Radicación: 2021105198-2-000
Fecha: 2021-05-27 10:58 - Proceso: 2021105198
Trámite: 25-INT. Licencia Ambiental

Referencia: Expediente: LAV0033-00-2016

Asunto: Comunicación Resolución No. 865 del 18 de mayo de 2021

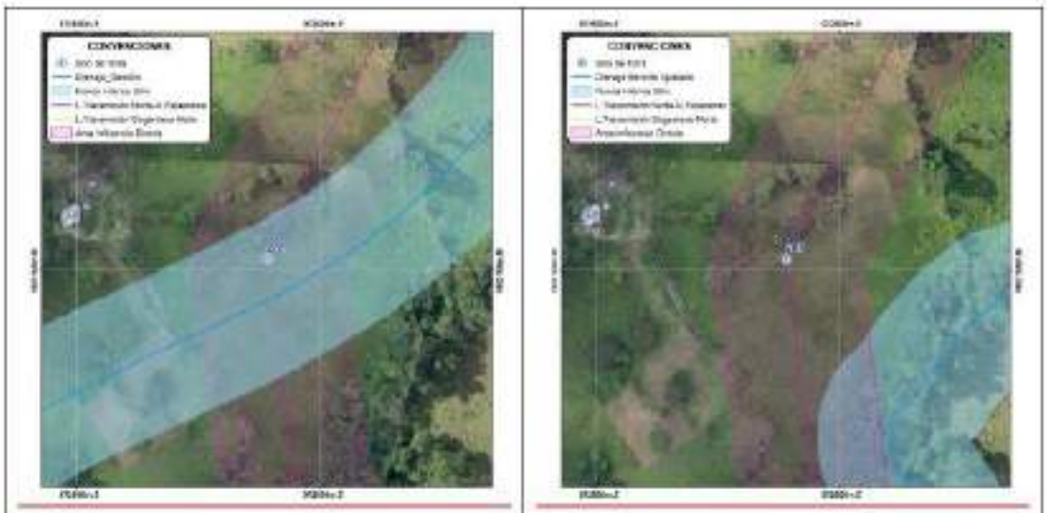
De acuerdo con la Tabla 16 de la Resolución 1326 de 2020 (página 68) no se da aprobación del sitio de torre 287 debido a su ubicación en la ronda de 30 m de un drenaje sencillo. En la Figura 8 se presenta la salida gráfica de la GDB. En esta se presenta un trazado recto de un drenaje sencillo (línea azul), que según se evidencia en la imagen, no corresponde con las características de un drenaje (morfología, vegetación asociada):

Figura 12. Sitio de Torre 260 línea de transmisión Norte – Nueva Esperanza
Fuente: Ortofotos LIDAR 2015 extraídas de PLS-CADD

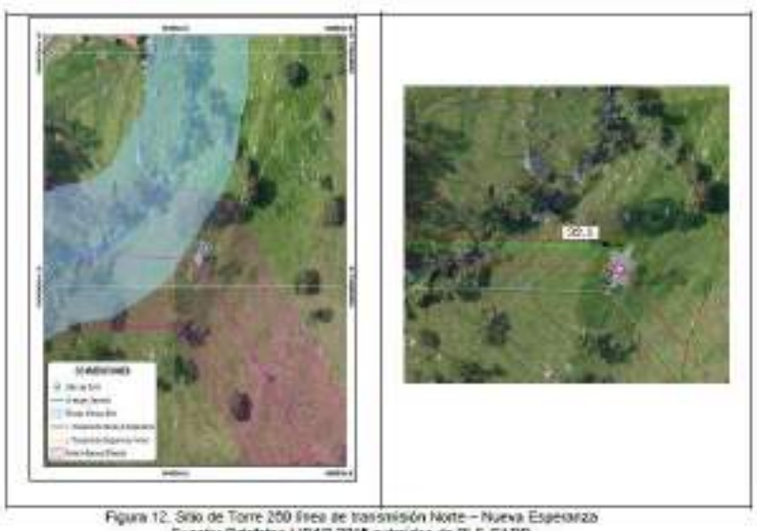
Sin embargo, como se evidencia en la Figura 12, la morfología de la quebrada es diferente y con el trazado real (ver topografía y cobertura asociada) el sitio de torre respeta su zona de ronda. Esto principalmente ocurre por la escala que maneja el visor de AGIL (1:25000), lo que genera inexactitud en la distancia medida. En ese sentido se aclara que la ubicación de la torre 260 está cumpliendo con las distancias de ronda de protección de 30 metros a drenajes según lo establecido en el literal d) del artículo 83 del Decreto Ley 2811 de 1974:

Figura 14. Sitio de Torre 255G línea de transmisión Norte – Nueva Esperanza
Fuente: Ortofotos LIDAR 2015 extraídas de ARCGIS

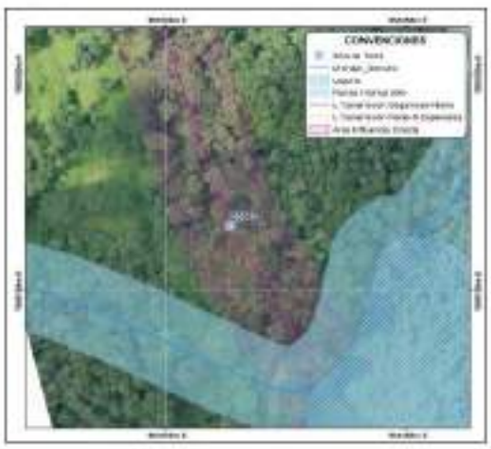
Sin embargo, como se evidencia en la Figura 14, el curso de la quebrada es diferente al evidenciado en el Visor AGIL de la ANLA, de igual manera, en recorridos posteriores al sitio de torre se evidenció que la quebrada está a 124 metros del sitio de torre, por lo tanto, esta ubicación está cumpliendo con las distancias de ronda de protección de 30 metros a drenajes según lo establecido en el literal d) del artículo 83 del Decreto Ley 2811 de 1974.

Figura 17. Sitio de Torre 222 línea de transmisión Norte – Nueva Esperanza

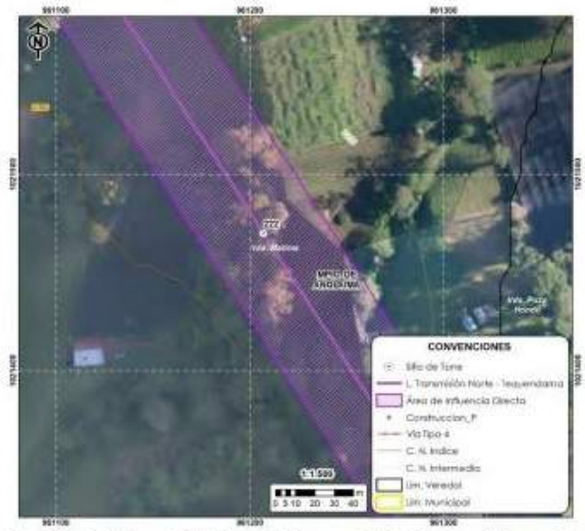
De acuerdo con la Tabla 16 de la Resolución 1326 de 2020 (Pág. 68) no se da aprobación del sitio de torre 222 debido a su ubicación dentro de la ronda de 30 metros de un drenaje sencillo. Sin embargo, al realizar la verificación técnica y en campo del sitio de torre (Figura 17Figura 17), no se evidencia restricciones ambientales por cuerpos de agua o de sus respectivas zonas de ronda, como se evidencia en la siguiente imagen, donde se detalla que no existen cuerpos hídricos a menos de 30 metros de la localización del sitio de torre. Con base en ello se aclara a la Autoridad Ambiental que la torre 222 no se ubica en zona de ronda del drenaje sencillo referenciado en el Concepto técnico:

Figura 19. Sitio de Torre 195 línea de transmisión Norte – Nueva Esperanza
Fuente: Ortofotos LIDAR 2015 extraídas de ARCGIS

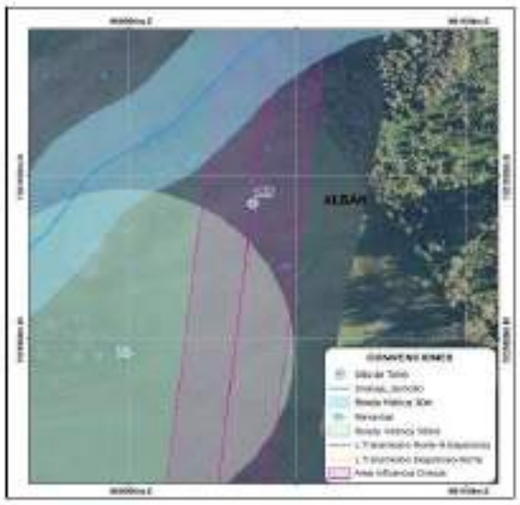
Sin embargo, verificada la ubicación de esta torre, se observa que el drenaje no está al nivel de detalle de acuerdo con las coberturas presentadas en la Figura 19 y por lo tanto la torre se ubica por fuera de la ronda hídrica del drenaje sencillo, los polígonos de ronda se detallan en sombreado azul, como se observa en la Figura 19.

Figura 22. Sitio de Torre 19 línea de transmisión Norte – Nueva Esperanza
Fuente: Ortofotos LIDAR 2015 extraídas de ARCGIS

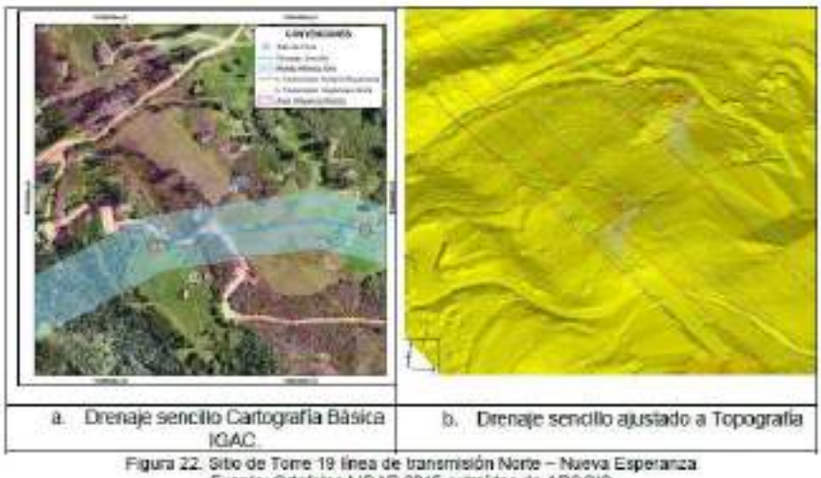
Por otro lado, con la verificación con las imágenes LIDAR realizadas para el proyecto, se evidencia el trazo real del drenaje, el cual está localizado hacia el noroeste de la torre en un sentido SE-NW, lo cual es coincidente con la topografía del terreno. De igual manera, lo que se evidencia por parte del Visor AGIL de la ANLA, corresponde a una vía de acceso en el predio, por lo tanto, es pertinente aclara que la torre 19 está cumpliendo con las distancias de ronda de protección de 30 metros a drenajes según lo establecido en el literal d) del artículo 83 del Decreto Ley 2811 de 1974, como se observa en la Figura 22.

Figura 23. Sitio de Torre 340 línea de transmisión Norte – Nueva Esperanza
Fuente: Ortofotos LIDAR 2015 extraídas de ARCGIS

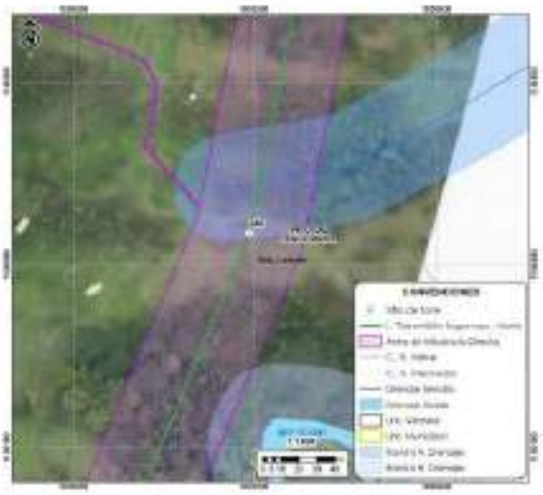
De acuerdo con la Tabla 16 de la Resolución 1326 (Pág. 68) no se da aprobación del sitio de torre 340 debido a su ubicación dentro de la ronda de 30 m de un drenaje sencillo. En la Figura 23, se presenta la ubicación de la torre y su relación con el drenaje plasmado en el SIG ANLA.

Figura 26. Sitio de Torre 321 línea de transmisión Sogamoso – Norte
Fuente: Ortofotos LIDAR 2015 extraídas de ARCGIS

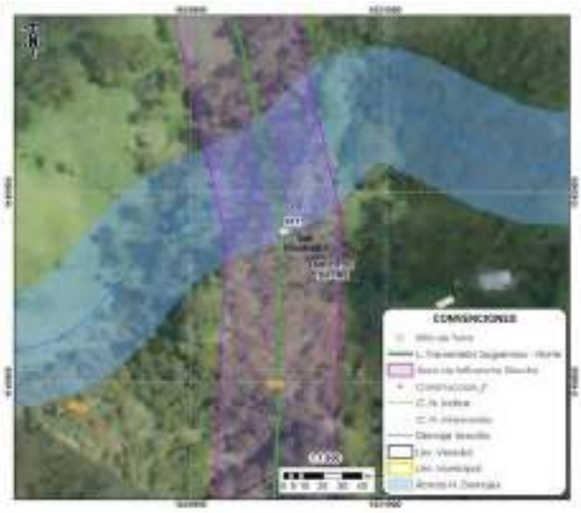
De acuerdo con la Tabla 16 de la Resolución 1326 de 2020 (página 68) no se da la aprobación del sitio de torre 321 debido a su ubicación dentro de la ronda de 30 m de un drenaje sencillo. A continuación, se presenta la ubicación de la torre 321.

Figura 34. Vista en planta Sitio de Torre 219 línea de transmisión Sogamoso – Norte
Fuente: Ortofotos LIDAR 2015 extraídas de PLS-CADD

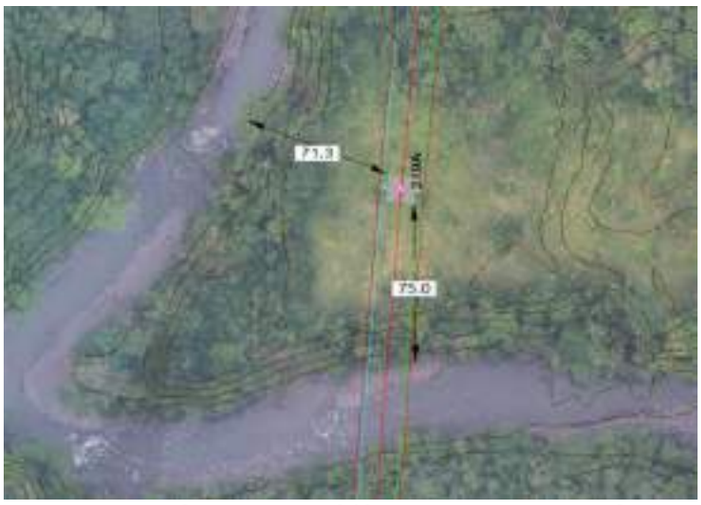
En la Figura 34 se evidencia que el río Quiratá está ubicado a 71,3m del sitio de torre, por lo tanto, el sitio de torre cumple con las distancias de ronda de protección de 30 metros a drenajes según lo establecido en el literal d) del artículo 83 del Decreto Ley 2811 de 1974, con base en ello se aclara a la Autoridad Ambiental que la torre en mención no se ubica en zona de ronda del drenaje doble.

Figura 35. Sitio de Torre 60 línea de transmisión Sogamoso – Norte
Fuente: Ortofotos LIDAR 2015 extraídas de ARCGIS

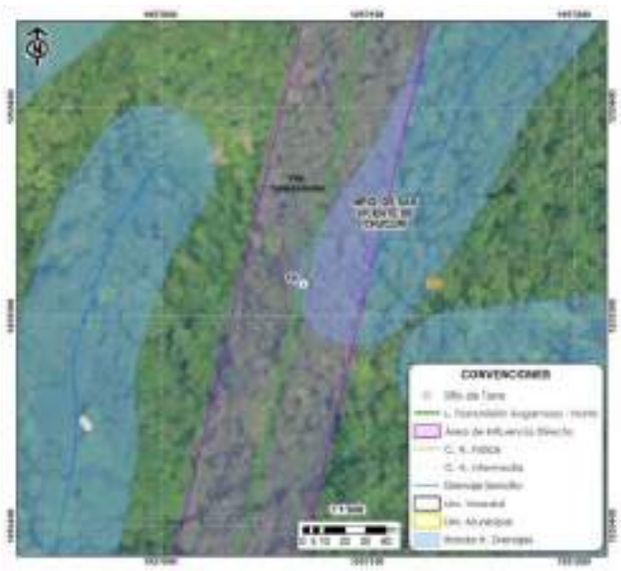
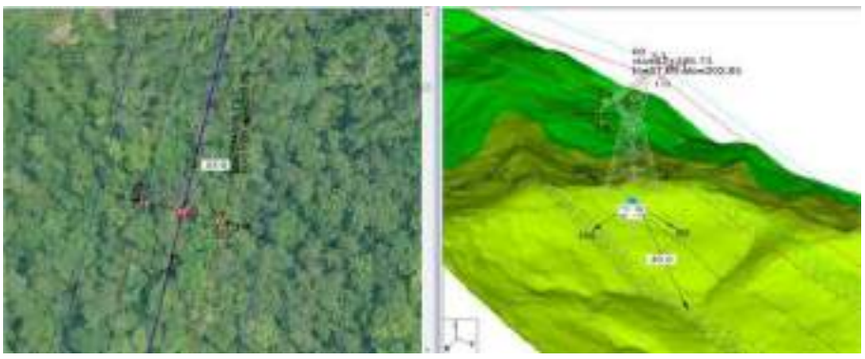
De acuerdo con la Tabla 16 de la Resolución 1326 de 2020 (Pág. 68) no se da la aprobación del sitio de torre 60 debido a su ubicación dentro de la ronda de 30 m de un drenaje sencillo, como se observa en la Figura 35.

Sin embargo, al realizar una revisión técnica con la topografía del terreno, obtenida a través de PLS-CADD, se encuentra que la distancia entre la torre 60 y el drenaje sencillo respeta la ronda hídrica, como se presenta en la siguiente imagen.

Figura 39. Sitio de Torre 165 línea de transmisión Sogamoso - Norte
Fuente: Ortofotos LIDAR 2015 extraídas de ARCGIS

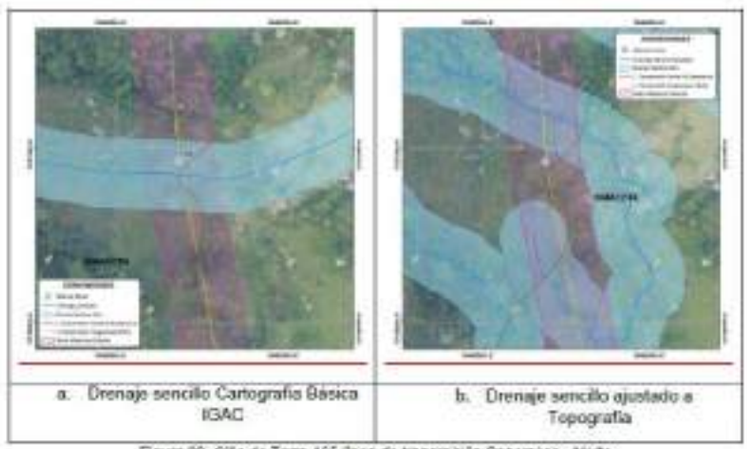
De acuerdo con la Tabla 16 de la Resolución 1326 de 2020 (Pág. 68) no se da la aprobación del sitio de torre 165 debido a su ubicación en la ronda de 30 m de la quebrada La India, como se muestra en la Figura 39.

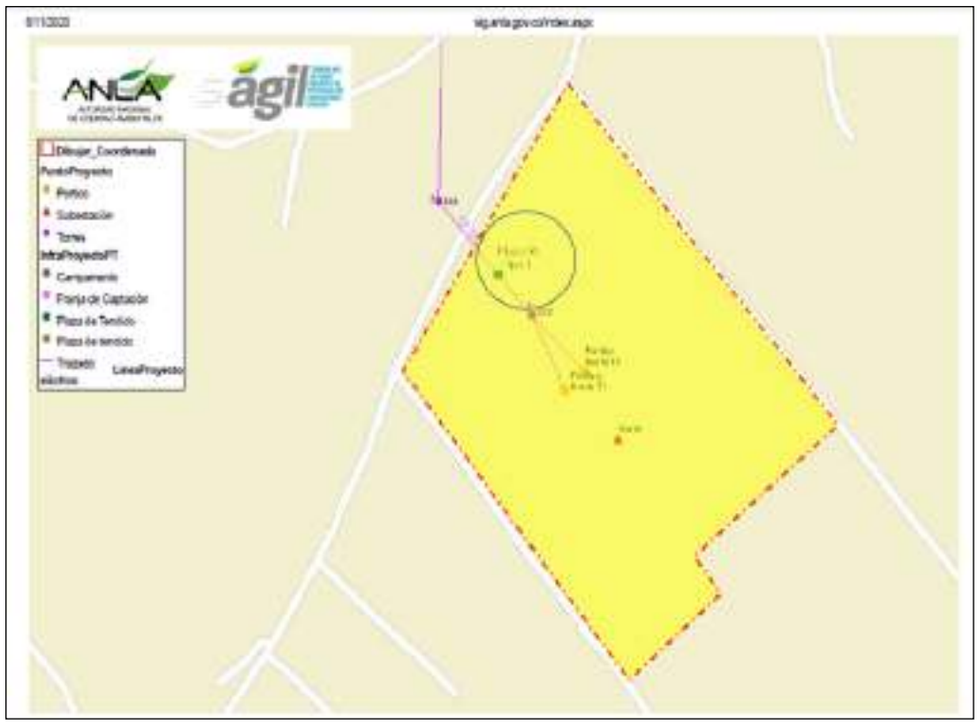
Con el fin de verificar si la plaza de tendido 51 tipo 1, se encuentra dentro del predio de la Subestación Norte ubicado en la vereda San José del municipio de Gachancipá, esta Autoridad Nacional graficó tanto la plaza de tenido como el polígono del predio mencionado verificando la información cartográfica entregada por el GEB dentro de la información adicional (comunicación con radicación 2016066176-1-000 del 12 de octubre 2016), la cual se encuentra disponible en la plataforma AGIL de ANLA a una escala 1:25.000, donde evidenció lo siguiente:

Figura 56. Localización de torres T295 y T296 en el DMI Salto de Tequendama – Cerro Manjuí. Sector A
Fuente Documento técnico de solicitud de sustracción del DMI sector salgo y cerro Manjuí con radicado 20161105992 de la CAR del 18 de febrero de 2016

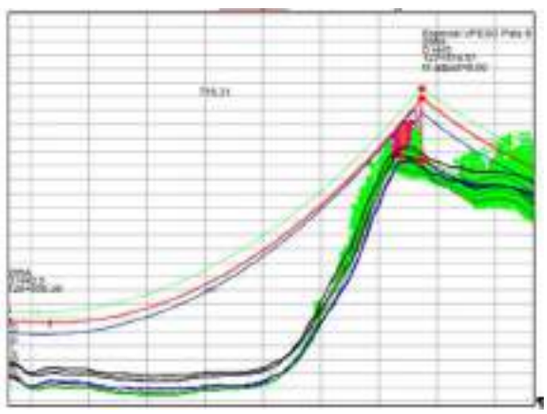
En la siguiente imagen (Figura 56) se presenta el perfil del área entre las torres 296 y 295 compuesto principalmente de coberturas de mosaicos de cultivos, pastos y espacios naturales y pastos limpios, generando principalmente intervención en el sitio de torre de estas coberturas.
